Modulo per la presentazione delle osservazioni per i piani/programmi/progetti sottoposti a procedimenti di valutazione ambientale di competenza statale

ID: Codice procedura (ID_VIP/ID_MATTM):10844

Impianto per la produzione di energia elettrica da fonte eolica, costituito da 6 aerogeneratori della potenza complessiva di 37,2 MW, un sistema di accumulo da 25 MW e relative opere connesse in località "Rempillo" nel comune di Pitigliano (GR).

Immagine n. 4 Situazione di saturazione da impianti FER nella provincia di Viterbo. Non sono riportati gli impianti fotovoltaici e agrivoltaici che hanno inciso per buona parte nel cumulo di impianti FER per superare già nel 2023 gli obiettivi del PNIEC assegnati alla Regione Lazio per il 20230.

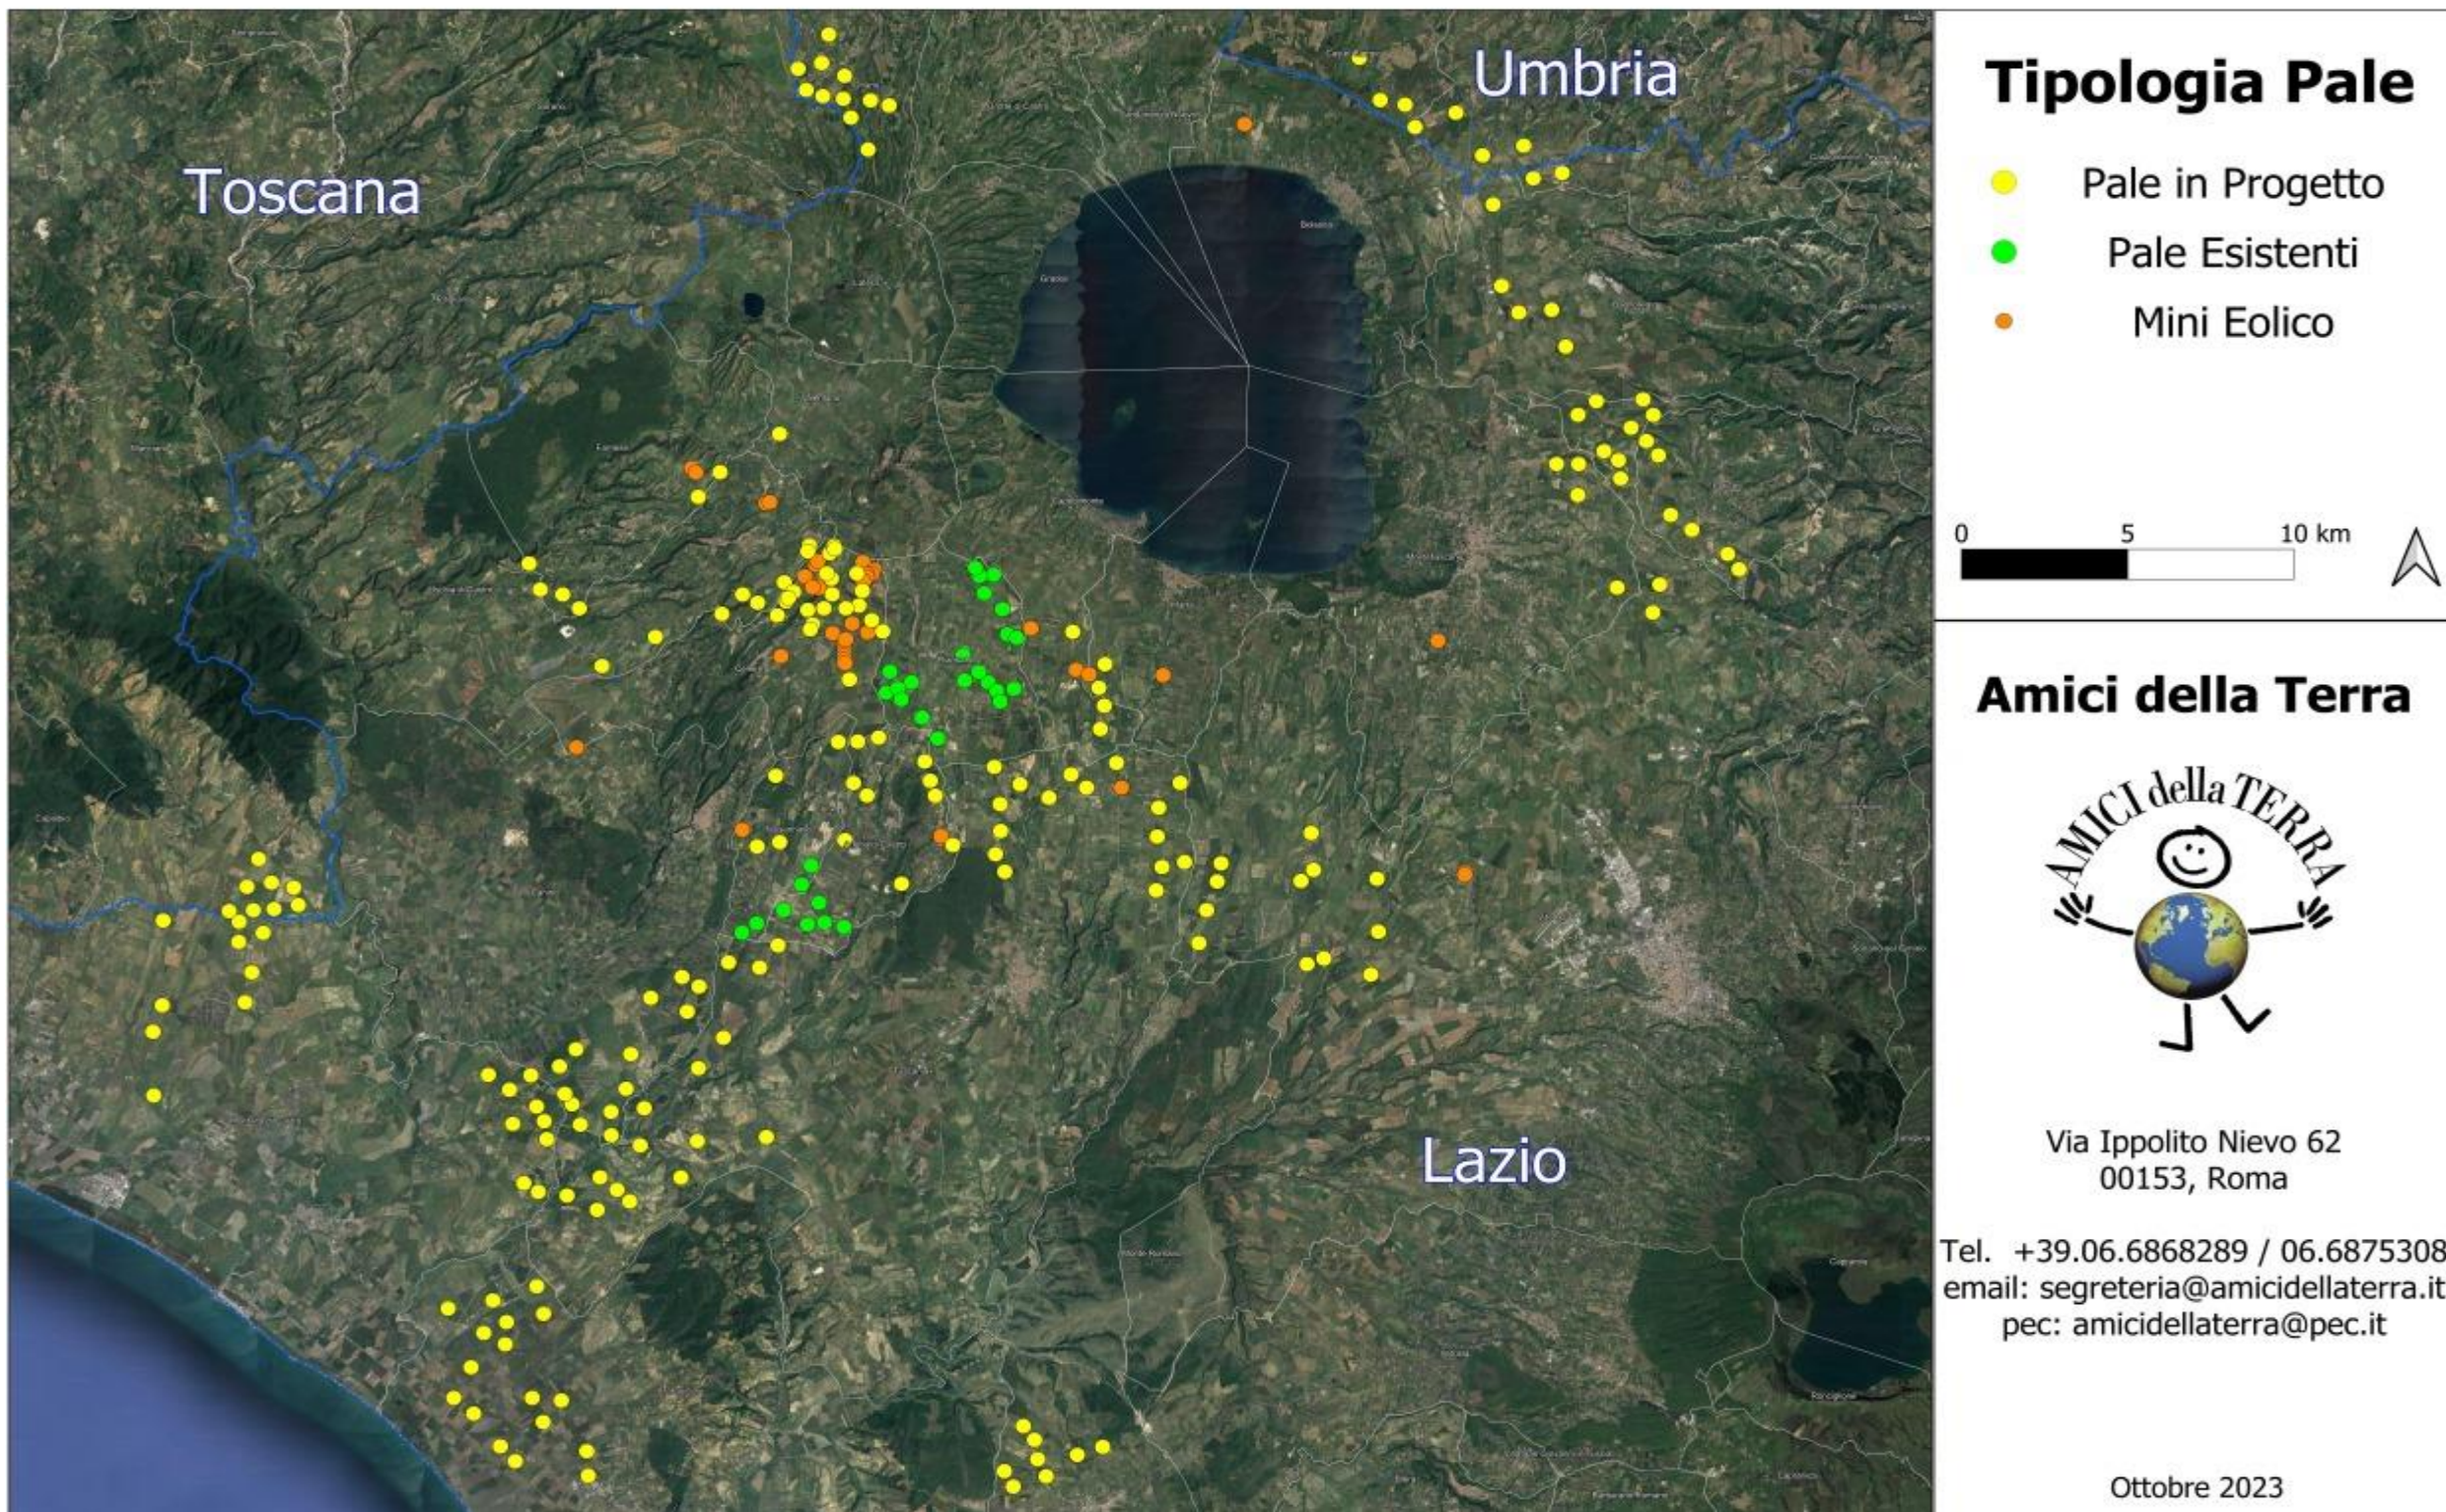
Quindi anche la Regione come Ente deputato dalla normativa nazionale a legiferare sulle aree idonee e non idonee si è espressa riguardo al fatto che abbia assolto ai doveri e alle quote stabilite dal PNIEC e in ambito regionale la provincia di Viterbo è stata quella con il più alto tasso di impianti FER tra tutte e quindi ormai satura ed il cumulo degli impianti FER installati, autorizzati e in progetto rappresenta una elevata criticità per la sostenibilità ambientale di ulteriori eventuali iniziative. L'impianto eolico " Rempillo" pur essendo "esterno al confine provinciale e regionale ma nelle sue immediate vicinanze (a soli 100 metri i primi due aerogeneratori) oltre ad impattare sul territorio e sulle economie di tre Comuni del Lazio (Farnese, Valentano e Latera) si trova nelle fasce di rispetto dei Beni di notevole interesse pubblico come si è evidenziate nelle Osservazioni nn. 1 e 2 e crea anche degli impatti negativi anche sui beni naturalistici come verrà dettagliato nell'Osservazione n. 4. Inoltre andrebbe a sommarsi al già enorme cumulo di impianti eolici e fotovoltaici e geotermici che già creano una elevata criticità ambientale nella provincia di Viterbo e interferiscono anche con il territorio toscano come si può vedere dalle immagini nn. 4 e 5 dell'Allegato n. 1.
